SERVICE-INFO

Конструктивни промени, които повлияват на обтяжната ролка 531 0779 10

Артикулни номер:
531 0779 10

Снимка 1: Поглед отпред на предишния модел

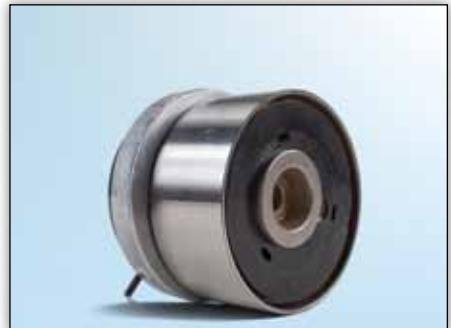
Поради непрекъснатото развитие на нашите продукти, конструкцията на обтяжната ролка 531 0779 10 бе променена. На тази Сервизна информационна листовка са показани визуалните разлики между двете конструкции (виж Илюстрация 1 и Илюстрация 2).

За завъртане на ексцентрика и за обтягане на зъбния ремък с модифицирана обтяжна ролка използвайте 6-милиметров шестоъгълен ключ за глуха глава, тип Allen.

Изпълнявайте инструкциите за монтаж на модифицираната обтяжна ролка, които са включени в опаковката.
